改善箇所説明図

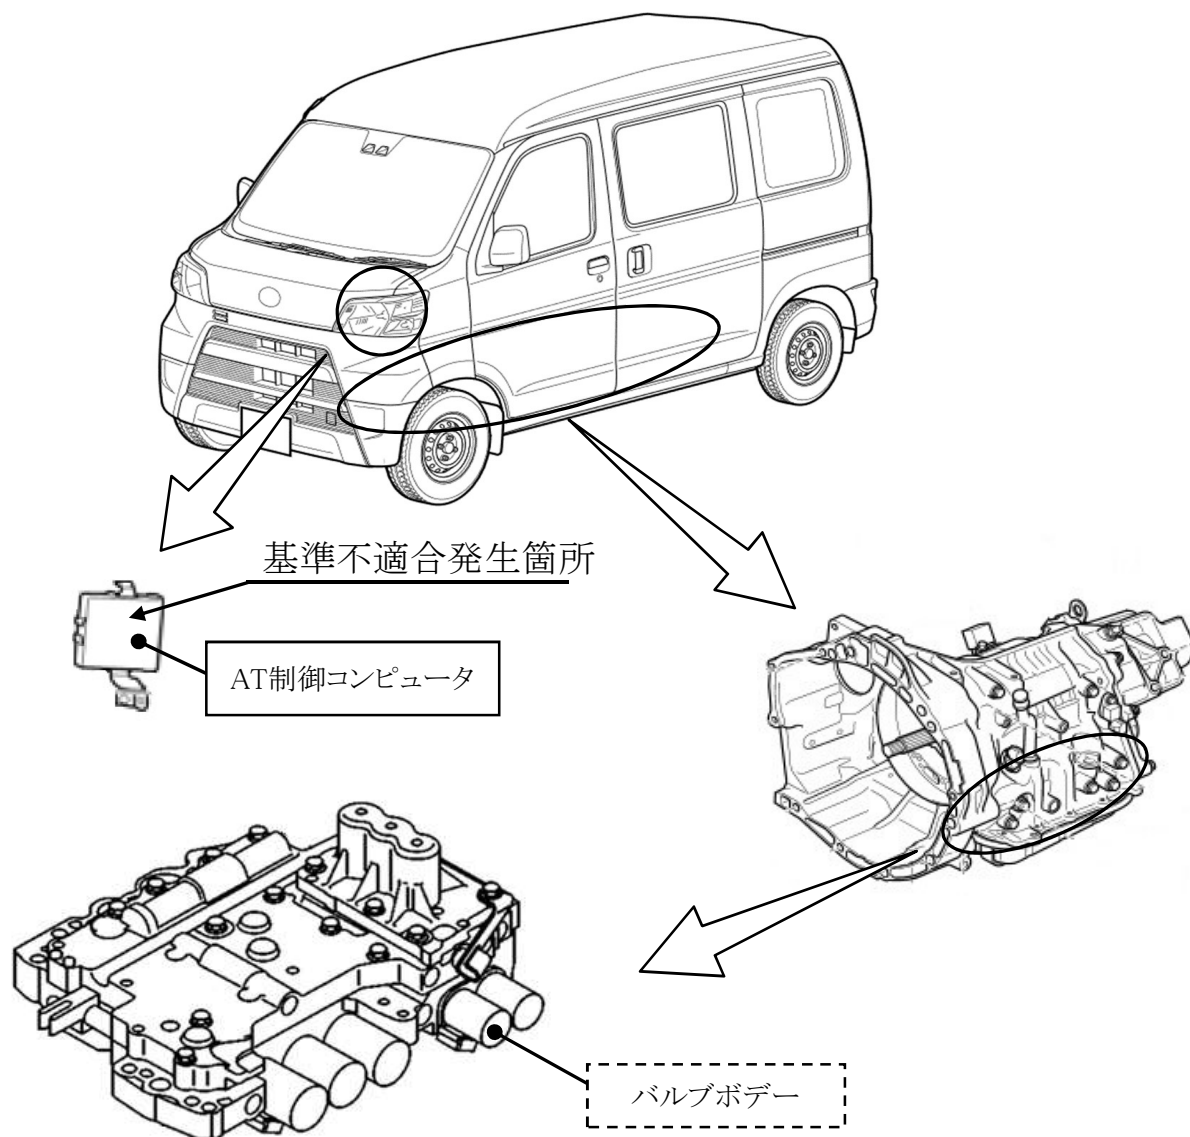
注: はプログラムを修正する部品を示す。
 は油圧漏れが確認された場合に交換する部品を示す。

動力伝達装置において、バルブボデーが異常摩耗し油圧漏れが発生するものがある。また、油圧漏れが発生した際に、AT制御コンピュータのプログラムが不適切なため、故障検知を正しく行わないものがある。そのため、油圧漏れを正しく検出できず、そのままの状態で使用を続けると、油圧漏れが大きくなり、最悪の場合、意図せぬクラッチが係合し、一時的に急減速するおそれがある。

バルブボデーの異常摩耗の検証に時間を要するため、全車両、AT制御コンピュータのプログラムを対策プログラムに書き換えるとともに、油圧漏れを点検し、油圧漏れが確認できた場合には、バルブボデーを新品と交換する。なお、バルブボデーの異常摩耗については原因が特定でき次第、必要に応じて措置を講じる。

運転者席側シート下の車台番号打刻の右側に黄色ペイントを塗布する。
